苏建函消防〔2021〕171号

省住房和城乡建设厅关于印发 《江苏省建设工程消防设计审查验收常见技术 难点问题解答》的通知

江苏省建设工程消防设计审查验收 常见技术难点问题解答

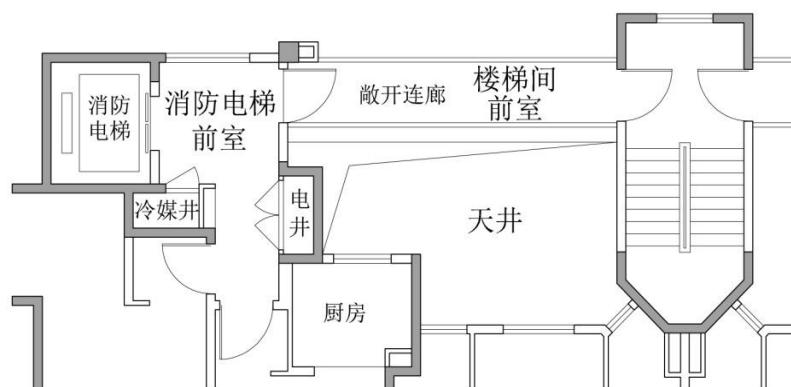
1) 据这条复函的意见,是不是指如果整层都作为避难区时,是不需要满足至少两个面靠外墙的要求的?

答:不需要整层都作为避难区,同时应按国家标准管理组建规字〔2018〕6号文的要求,满足至少两个面靠外墙的要求。

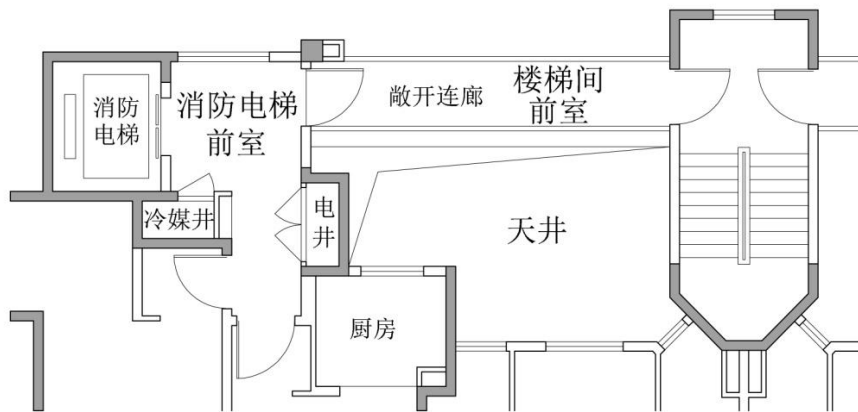
4、当一个建筑高度大于27m,但不大于54m的住宅单元(只设置了1个安全出口)与一个多层(建筑高度不大于27m)住宅单元组合建造时,需要各单元疏散楼梯通至屋面,且在多层住宅单元屋面设置连接较高单元疏散楼梯的疏散通道,或设置通向较高屋面的室外疏散楼梯吗?

答:规范中,多层住宅对楼梯出屋面无强制性要求;多层住宅与高层住宅单元组合建造时,不强制性要求多层住宅的楼梯出屋面,但组合建筑中高层住宅仅有一个单元时,高层住宅的屋顶应设置疏散场地,且满足《住宅设计标准》第8.7.6条文说明的疏散场地面积要求,户门采用乙级防火门。

前室和楼梯间外窗满足救援要求时的门厅和救援场地计算示意

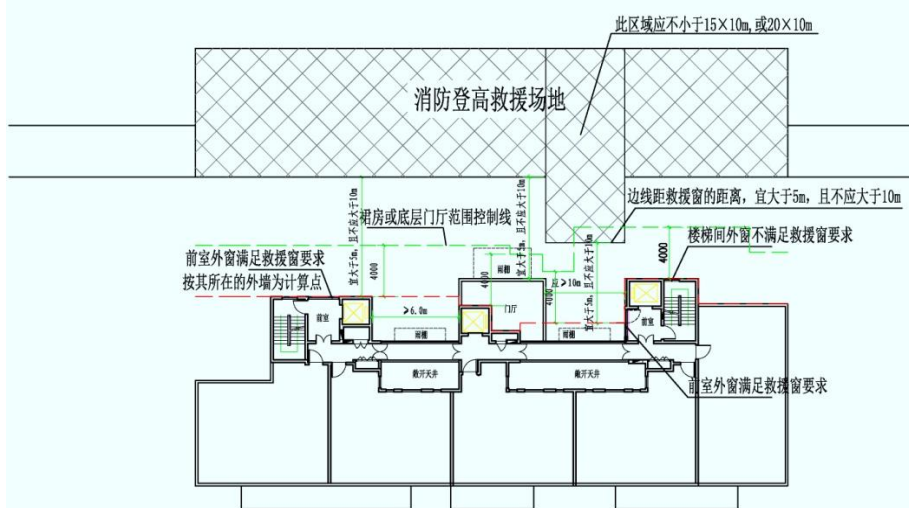
情况一：朝向消防登高救援场地的楼梯间或前室外窗满足救援窗要求

底层门厅及消防登高救援场地控制线按照楼梯间或前室外窗所在的外墙进行计算

答：裙房或底层门厅进深的起算边线应优先以设有消防救援窗能够满足消防救援的前室或楼梯间外墙为计算边线，消防救援窗应符合《建筑设计防火规范》的要求，该前室或楼梯间外窗应面向消防车登高操作场地。

当受条件限制，前室或楼梯间没有面向消防车登高操作场地的外窗，或该外窗不能满足消防救援窗的要求时，应以能够满足消防救援的外窗或外廊所在的外墙计算。当以外廊的外墙或敞开天井侧向前室窗外墙作为计算点时，凹进的敞开外廊宽度应不小于 10m（参考救援场地短边 10m 的要求），便于消防车进入和救援。（三种情况见下图）

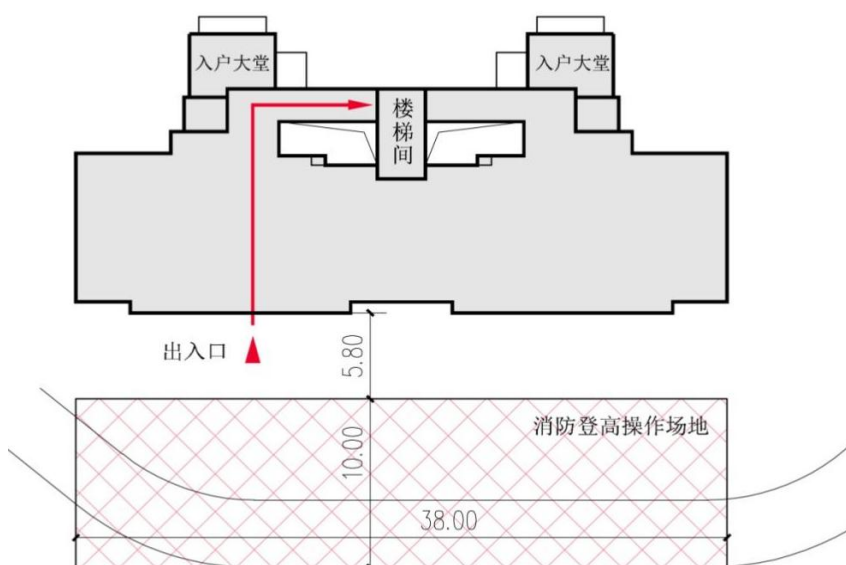
24、用于分隔地下总建筑面积大于 20000 m²商业的下沉式广场，当采用耐火完整性不小于 1h 的防火玻璃窗或防火卷帘等防止火灾水平蔓延的措施时，分隔后不同区域通向下沉式广场的开口最近边缘之间的水平距离是否不限？

答：为有效阻止火灾蔓延，分隔后不大于 20000 m²的不同区域通向下沉式广场的开口最近边缘的水平间距不应小于 13m，该 13m 必须采用满足耐火极限大于 1h 的实体外墙进行分隔；不大于 20000 m²的同一区域中不同防火分区外墙上开口之间的最小水平间距，可以按照 GB50016-2014（2018 年版）第 6.1.3、6.1.4 条的有关规定确定。

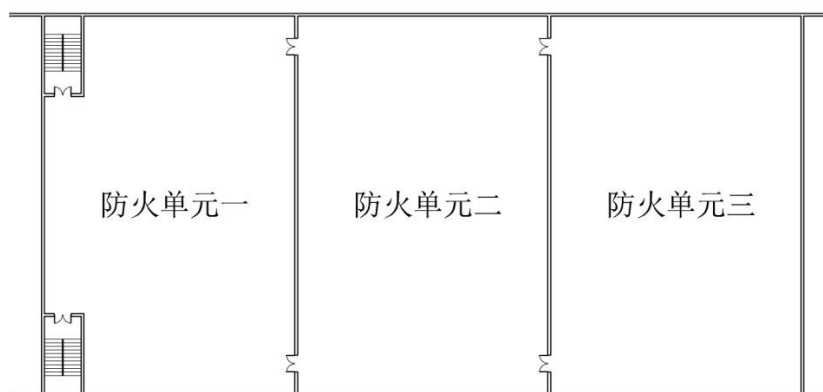
4、地下汽车库在防火分区内的防火单元划分时（电动汽车区域），各防火单元之间部分位置，以防火分隔水幕分隔。此时部分防火单元需经过此分隔通过其他防火单元（同一防火分区内）进行疏散。

（1）此种防火分隔措施规范无明确依据限定其与防火墙的等效性，望明确。

答：当采用防火分隔水幕时，应符合现行国家标准《自动喷水灭火系统设计规范》GB 50084 的有关规定，防火分隔水幕的火灾延续时间不应小于所设部位的防火墙耐火极限；人员不应通过防火分隔水幕进行疏散，存在安全隐患。

图 1

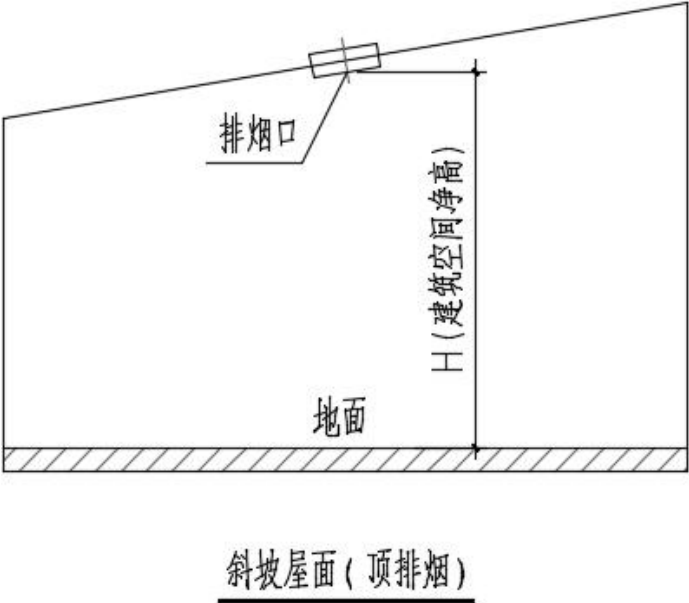
28、对于非平的吊顶（如坡顶，锯齿顶）或阶梯报告厅等场所的净高如何界定，是否可以给出图示？

答：（1）对于斜坡屋面或顶棚（包含人字形屋顶），当排烟窗（口）设置于斜坡屋面或顶棚时，建筑空间净高为排烟窗（口）中心距地面的高度（如图 1 所示）；当排烟窗（口）设置于侧墙时，建筑空间净高为檐口（或顶棚）最低点距地面的高度（如图 2 所示）。（2）
